# 无锡地铁集团有限公司

锡地铁函〔2023〕51号

## 关于南湖大道与震泽路交叉口东北侧地块 出让地铁保护意见的函

附图名称：南湖大道与震泽路交叉口东北侧地块与轨道交通关系图

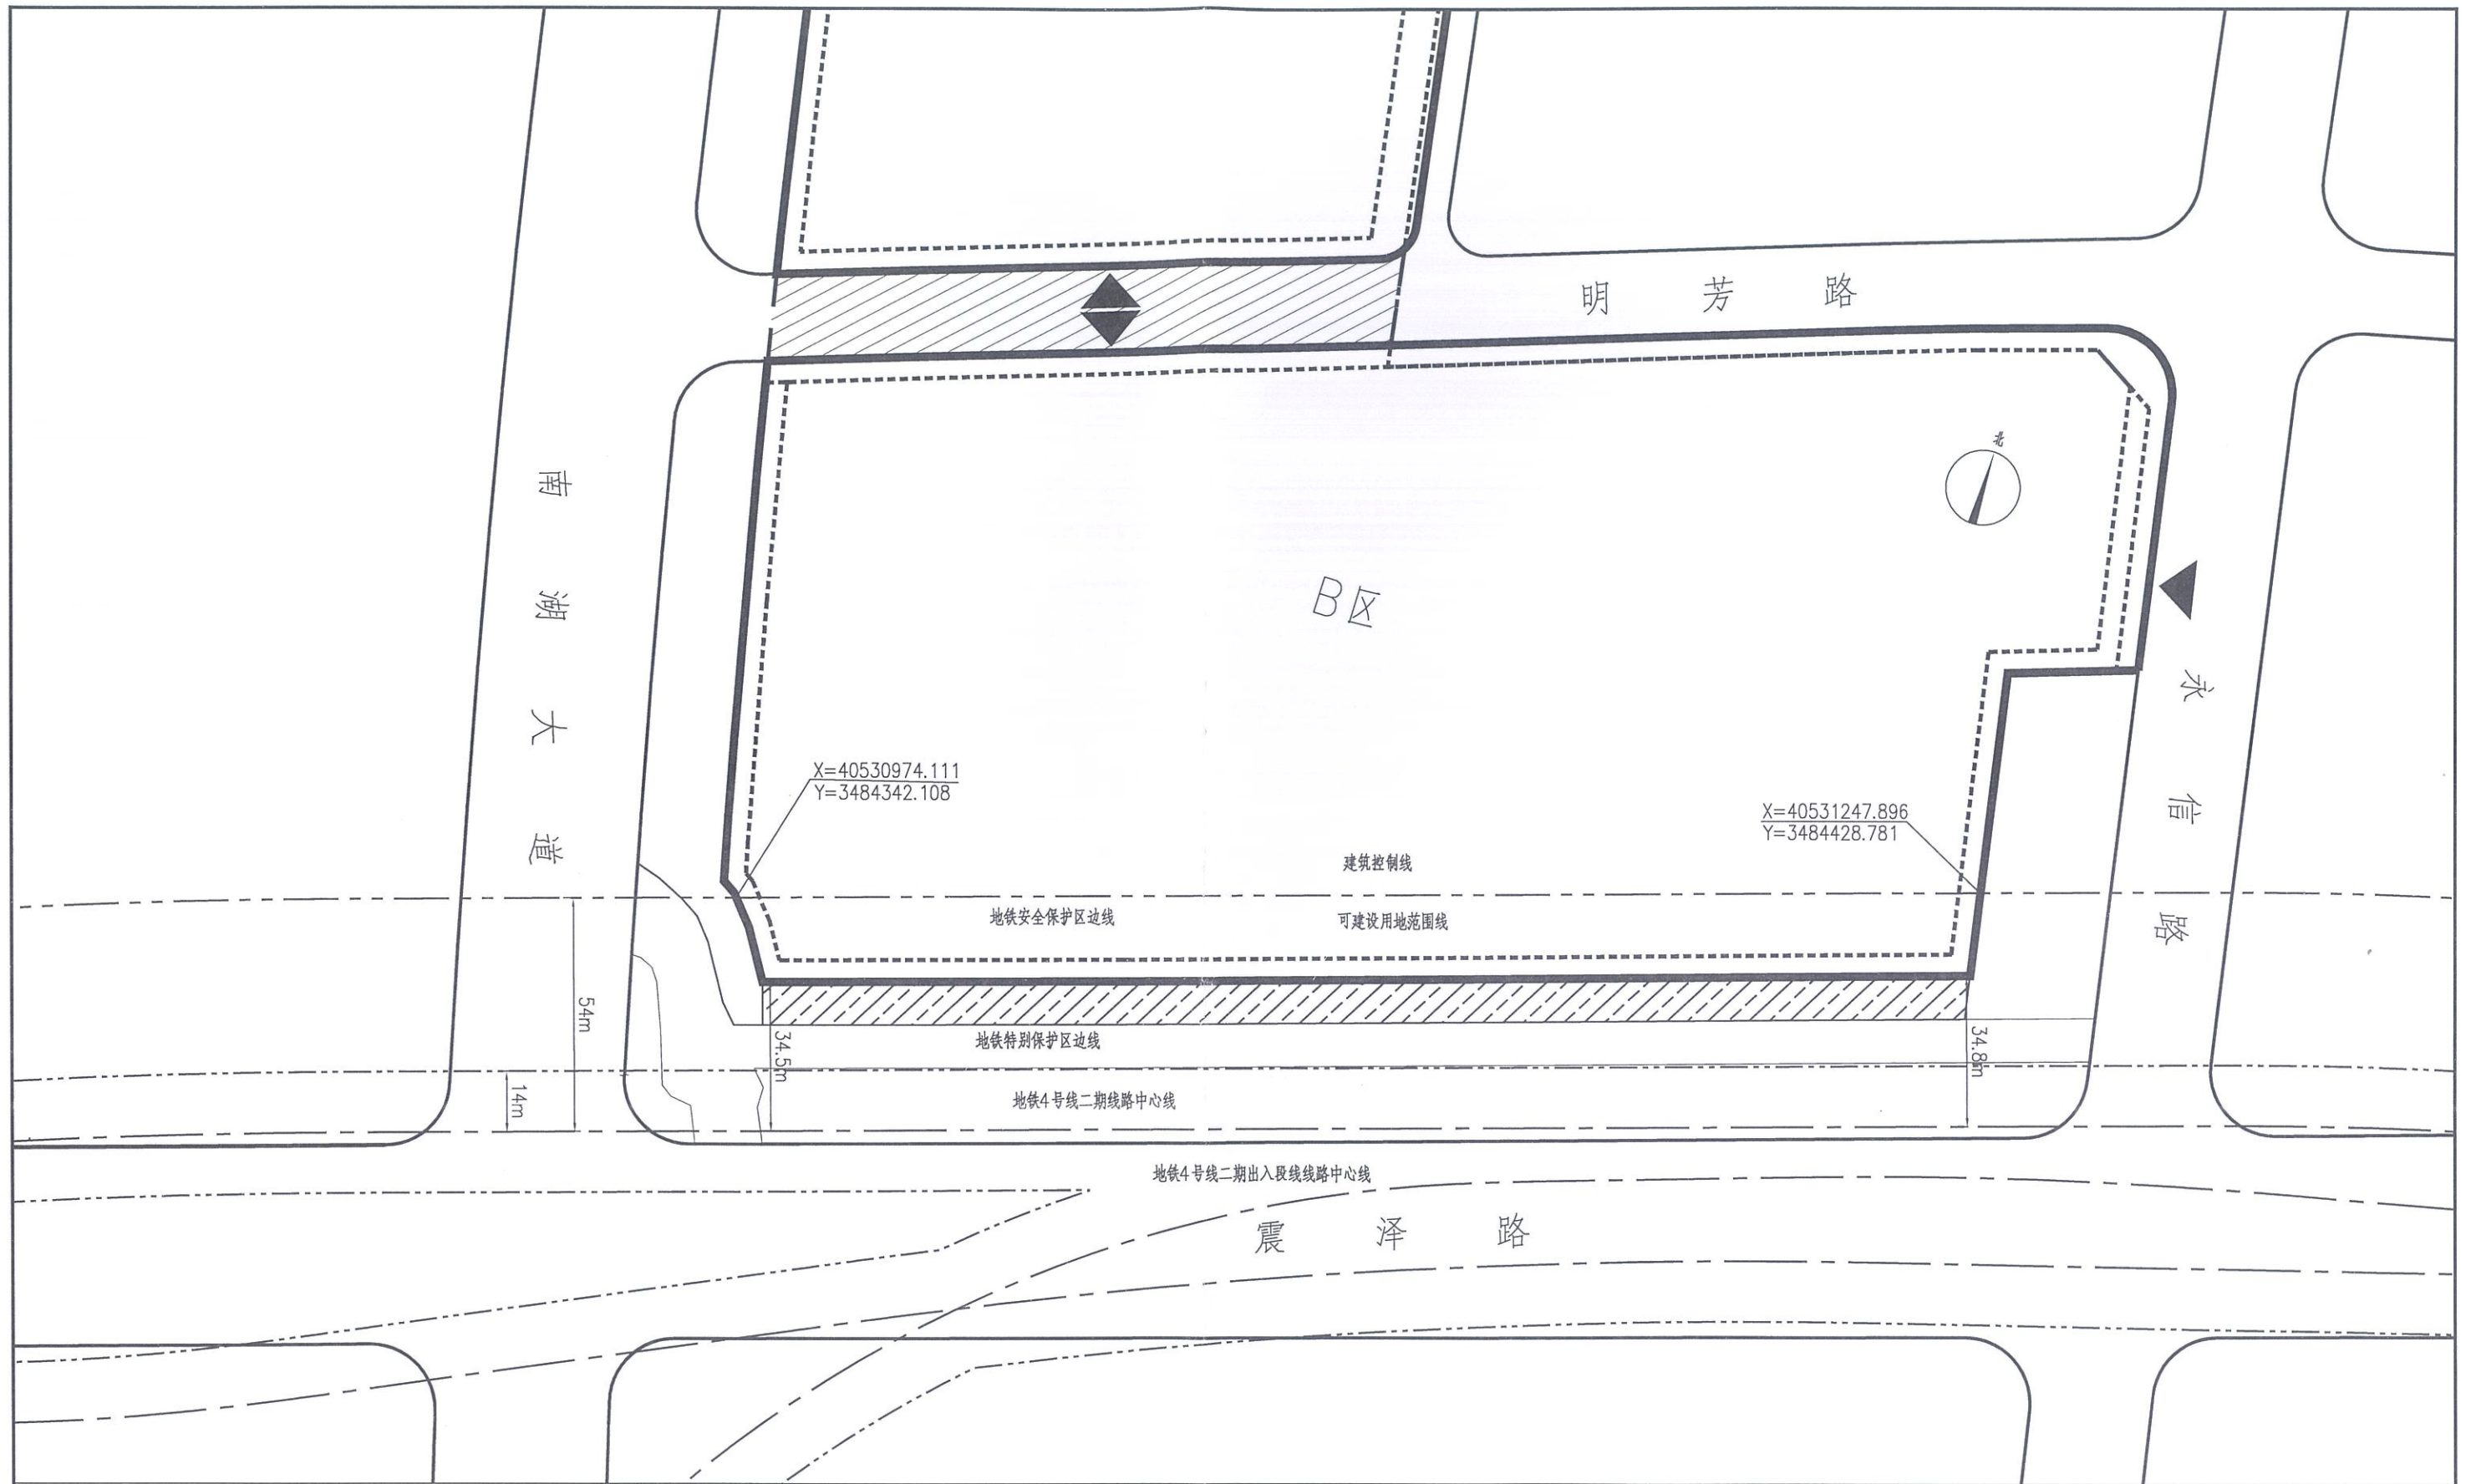
南湖大道与震泽路交叉口东北侧地块（以下简称该地块）位于地铁线路的安全保护区内。根据《无锡市轨道交通条例》关于安全保护区的管理规定，地块开发建设单位应当事先书面征求地铁集团的意见；地块内实施方案（包括围墙、出入口、管线等附属设施）与轨道交通设施之间应满足结构安全退距、消防、环评等技术要求；地块开发建设单位应当分析、论证施工活动对轨道交通设施的影响，制定轨道交通设施安全保护方案，并经地铁集团同意后，按照方案进行施工。规划河道的实施应与地铁建设统筹考虑，并征求地铁集团意见，不得影响后续地铁的建设和运营。

- 说明：
- 1、本图尺寸以米计。
  - 2、本图坐标采用国家2000坐标系统。
  - 3、本地块南侧临近规划地铁4号线二期工程区隧道，线路沿震泽路东西向敷设，在地铁特别保护区范围内除《无锡市轨道交通条例》第二十六条规定允许的建设活动外，不得进行其他建设活动。
  - 4、地块内实施方案与地铁设施之间应满足结构安全退距，消防、环评等技术要求。
  - 5、若规范调整，按最新版的规范执行。
